改善箇所説明図

改善の内容

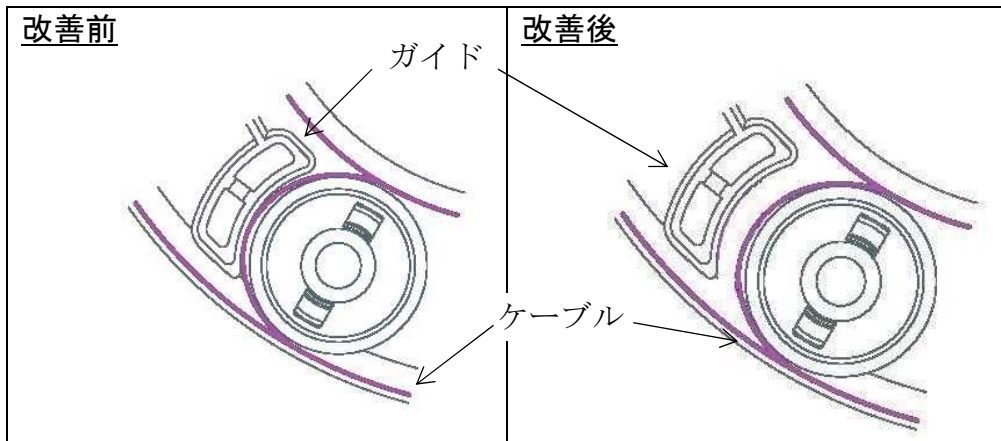
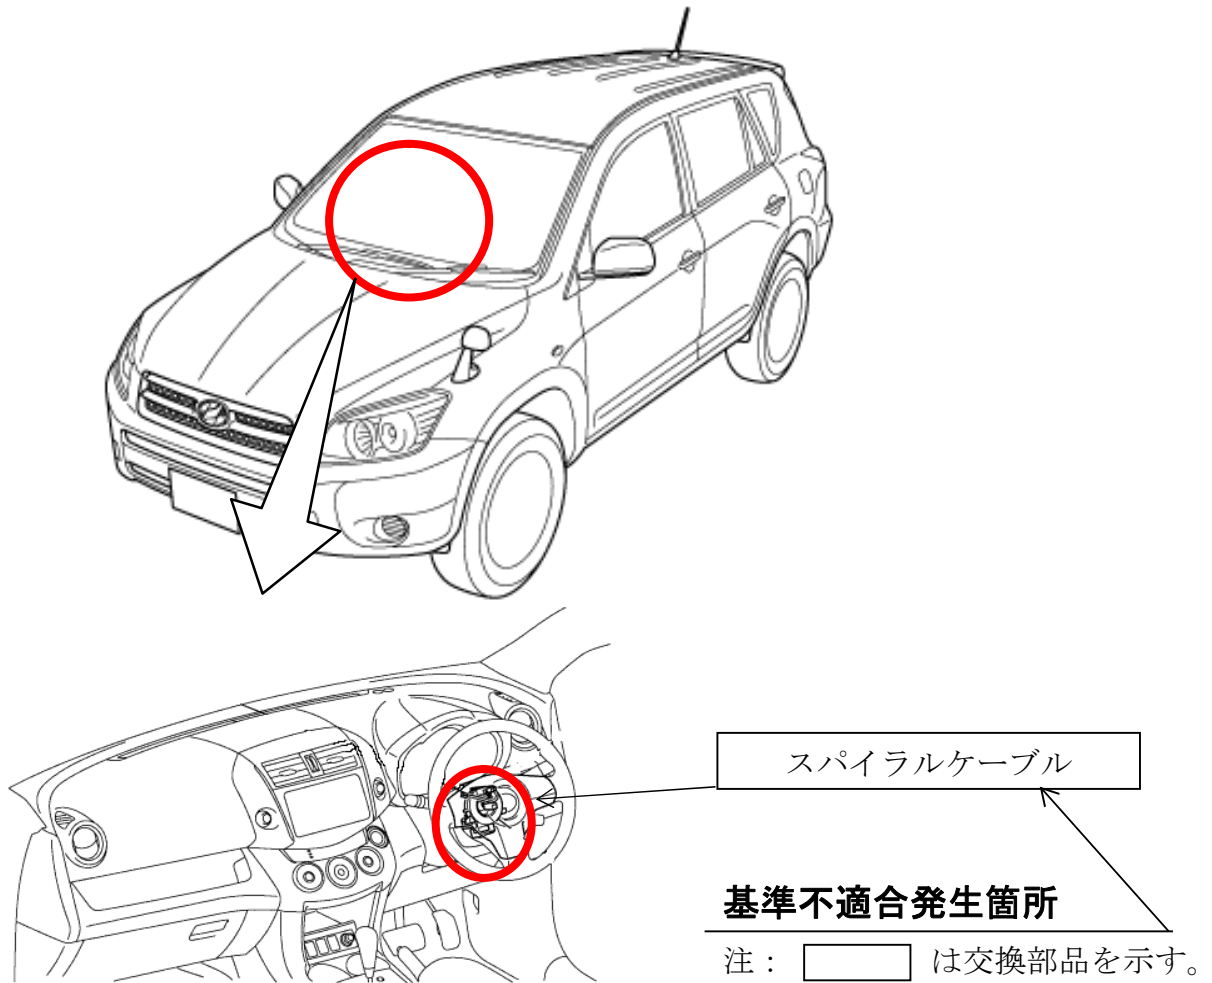
ステアリングに取付けられている電気配線（スパイラルケーブル）において、当該配線のガイドの形状および位置が不適切なため、当該配線のうちエアバッグ用配線の部分とガイド端部が点接触しているものがある。そのため、そのままの状態で使用を続けるとエアバッグ用配線が摩耗し、最悪の場合、当該配線が断線することでエアバッグ警告灯が点灯し、衝突時に運転者席用エアバッグが動作しなくなるおそれがある。

全車両、スパイラルケーブルを対策品と交換する。

識別：改善済み車両には、下記位置に黄色ペイントを塗布する。

RAV4、ヴェンガード[®]：車台番号打刻の右側

マークX：車台番号打刻のハイフン位置上部
